Številka: 350-59/2022-7

Zadeva: Odlok o spremembah in dopolnitvah Odloka o izvedbenem prostorskem načrtu Mestne občine Kranj - spremembe št. 7 – tehnični popravek - predlog

o spremembah in dopolnitvah Odloka o izvedbenem prostorskem načrtu Mestne občine Kranj – spremembe št. 7 – tehnični popravek

Slika 1: Izsek iz veljavnega OPN MOK s prikazom območja, ki je predmet tehničnega popravka

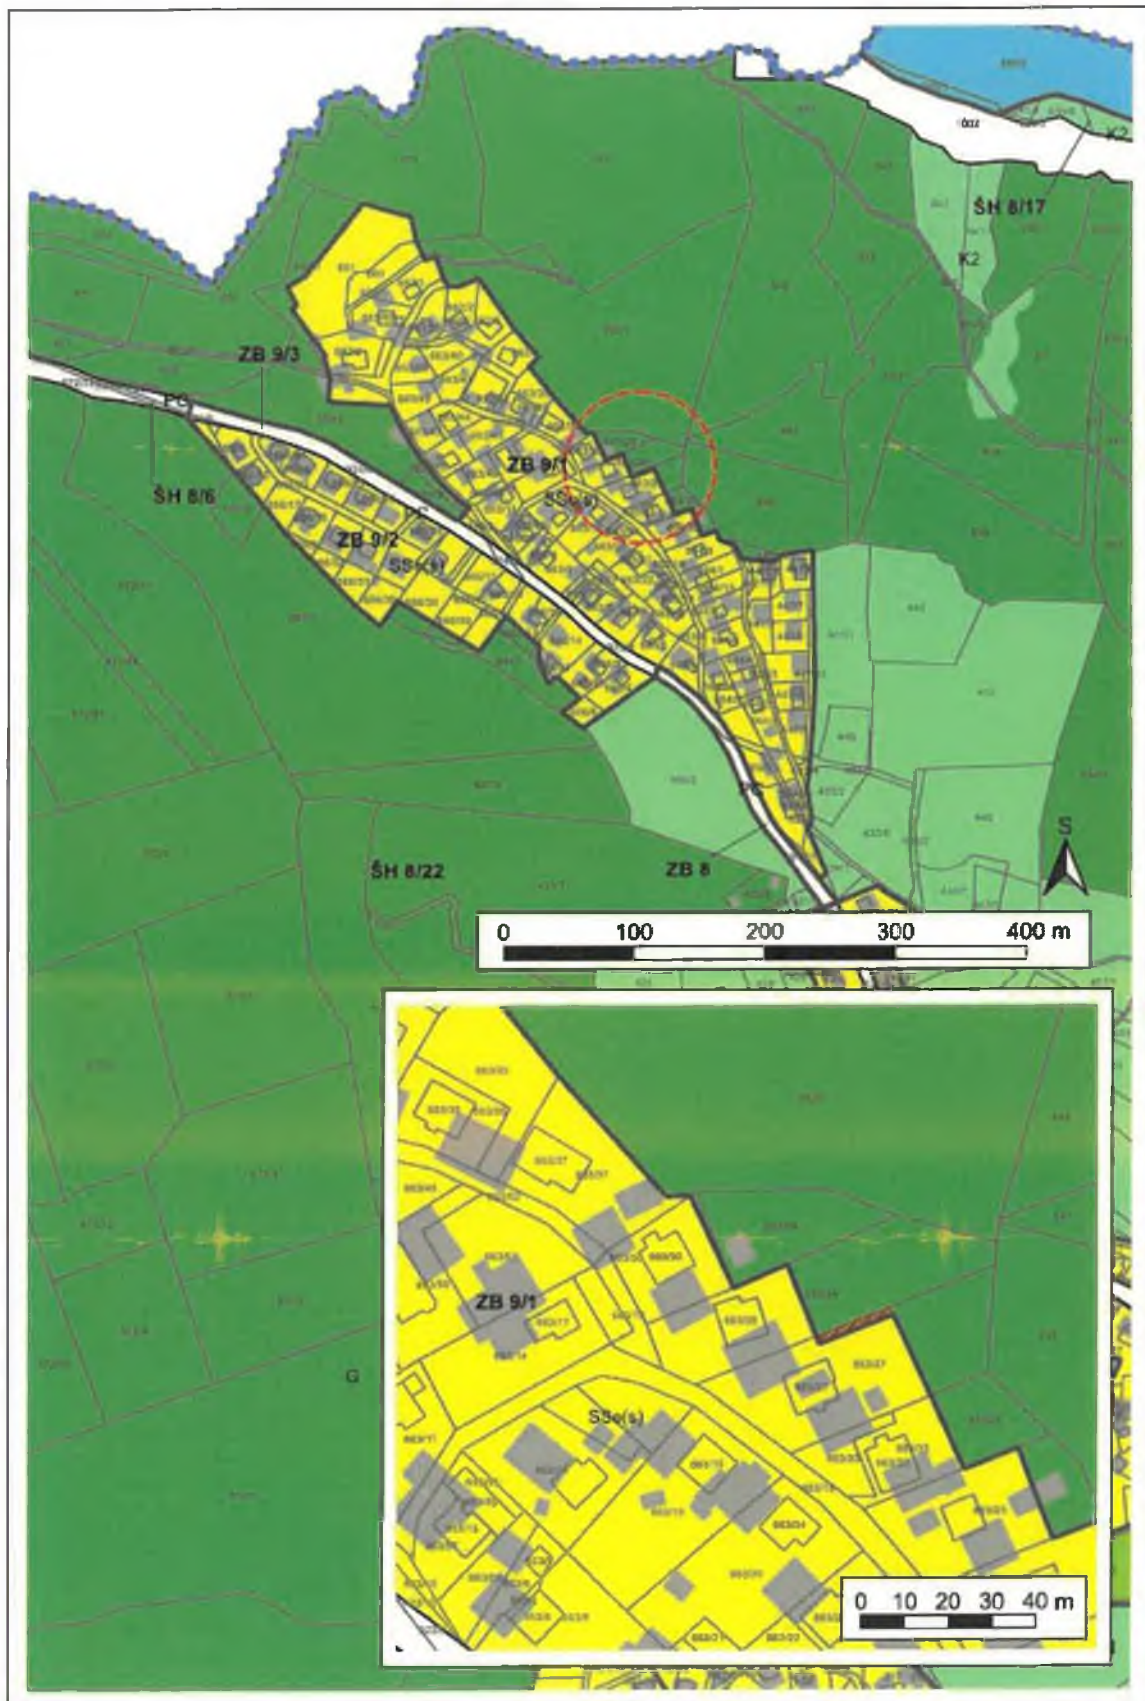
Pri izvajanju občinskega prostorskega načrta je bila v grafičnem delu Izvedbenega prostorskega načrta Mestne občine Kranj na listu 17 (D2516) ugotovljena tehnična napaka zarisa meje naselja Zgornja Besnica na severovzhodnem delu podEUP ZB 9/1 (razvidno iz Slike 1). Lastnik zemljišča parc. št. 663/27 k.o. Zgornja Besnica je k obstoječemu objektu želel zgraditi prizidek. Zaradi napačnega zarisa meje naselja na severnem robu zemljišča parc. št. 663/27 k.o. Zgornja Besnica lastnik ne more pridobiti gradbenega dovoljenja, ker za gradnjo prizidka ne more zagotoviti predpisanega odmika od parcelne meje, kot to določa (1) odstavek točke 2.2.2.2. v 12. členu Odloka o izvedbenem prostorskem načrtu Mestne občine Kranj.

Tehnična napaka se nanaša na del zemljišča parc. št. 663/27 k.o. Zgornja Besnica, v obsegu 33 m². Navedeni del zemljišča parc. št. 663/27 k.o. Zgornja Besnica je v veljavne OPN MOK nepravilno opredeljen z namensko rabo prostora G - gozdno zemljišče (Slika 1).

- (1) Karta grafičnega dela IPN MOK iz tretjega odstavka 3. člena "3. prikazi območij enot urejanja prostora, osnovne oziroma podrobnejše namenske rabe prostora in prostorskih izvedbenih pogojev" – list 17 (D2516) se nadomesti z novo karto, ki je sestavni del tega odloka.
- (2) Karta grafičnega dela IPN MOK iz tretjega odstavka 3. člena "4. prikazi območij enot urejanja prostora in prikazi gospodarske javne infrastrukture" – list 17 (D2516) se nadomesti z novo karto, ki je sestavni del tega odloka.

Slika 2: Izsek iz prostorskih sestavin dolgoročnega in srednjeročnega plana

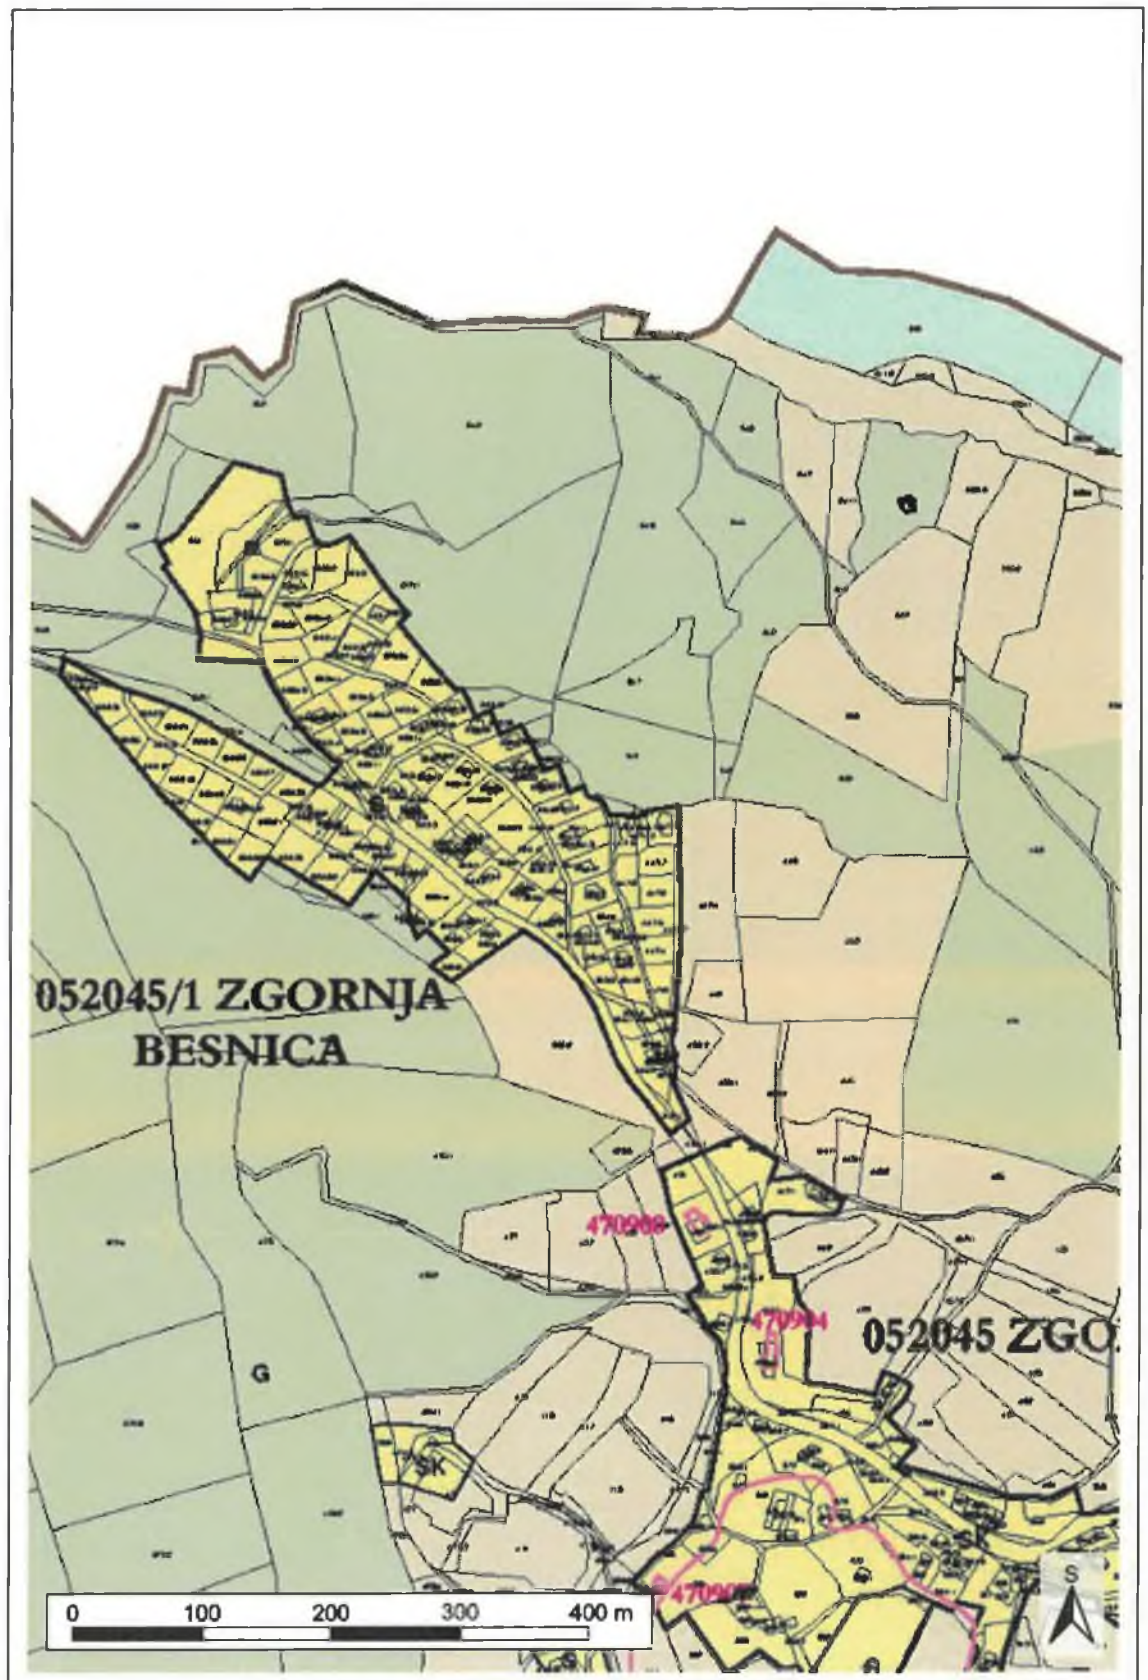
V Odloku o prostorskih sestavinah dolgoročnega in družbenega plana Mestne občine Kranj (Uradni list RS, št. 76/03 in 32/04) naselje Zgornja Besnica vključuje tudi del zemljišča parc. št. 663/27 k.o. Zgornja Besnica, ki je predmet tega tehničnega popravka. Meja naselja Zgornja Besnica na severnem delu zemljišča parc. št. 663/27 k.o. Zgornja Besnica poteka po meji zemljiške parcele.

Iz priloženega izseka takrat veljavnega planskega akta nedvoumno izhaja da del zemljišča parc. št. 663/27 k.o. Zgornja Besnica predstavlja poselitveno območje z namensko rabo prostora S (območja za stanovanja).
